国立研究開発法人日本原子力研究開発機構
原子力科学研究所
原子炉施設保安規定の変更認可申請について

原子力科学研究所原子炉施設保安規定の変更の内容及び理由

国立研究開発法人日本原子力研究開発機構
原子力科学研究所原子炉施設保安規定
新旧対照表

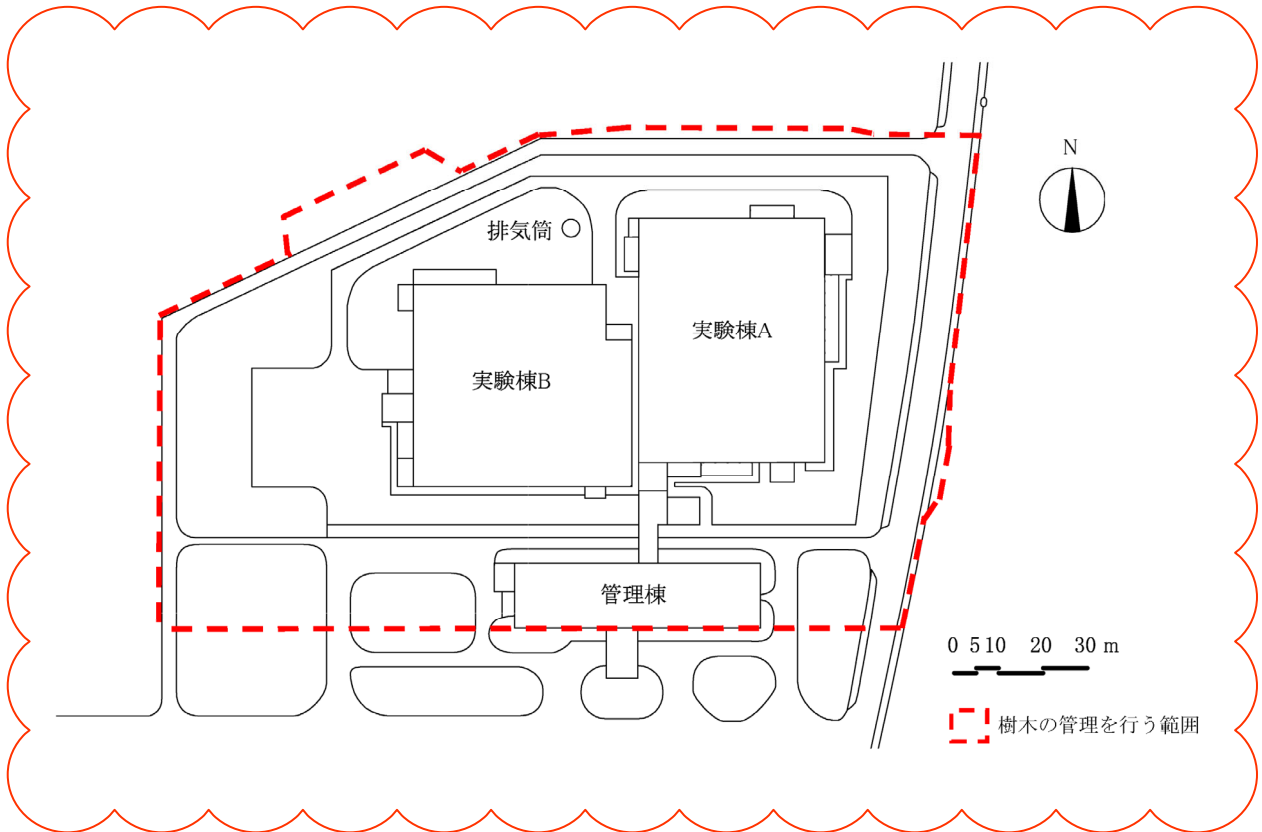
変 更 前				変 更 後		備 考
別表第 1 ～ 別表第15 （省略）				別表第 1 ～ 別表第15 （変更なし）		第26条の変更に 伴う別表第15の 2の削除
別表第15の 2 保守結果の報告（第26条関係）				別表第15の 2 削除		
報告者	報告事項	報告時期	報告先又は通知先			
<u>臨界技術第 1 課長</u>	<u>定期事業者検査</u>	<u>第 23 条に定める検査が終了した とき</u>	<u>臨界ホット試験技術 部長</u>			
	<u>修理及び改造</u>	<u>第 25 条第 1 項の定めにより臨界 技術第 1 課長が作成した修理及び 改造計画に基づく作業とその使用 前事業者検査が終了したとき</u>				
<u>工務第 1 課長</u>	<u>定期事業者検査</u>	<u>第 23 条に定める検査が終了した とき</u>	<u>工務技術部長 臨界技術第 1 課長</u>			
	<u>修理及び改造</u>	<u>第 25 条第 1 項の定めにより工務 第 1 課長が作成した修理及び改造 計画に基づく作業とその使用前事 業者検査が終了したとき</u>				
<u>放射線管理 第 2 課長</u>	<u>定期事業者検査</u>	<u>第 23 条に定める検査が終了した とき</u>	<u>放射線管理部長 臨界技術第 1 課長</u>			
	<u>修理及び改造</u>	<u>第 25 条第 1 項の定めにより放射 線管理第 2 課長が作成した修理及 び改造計画に基づく作業とその使 用前事業者検査が終了したとき</u>
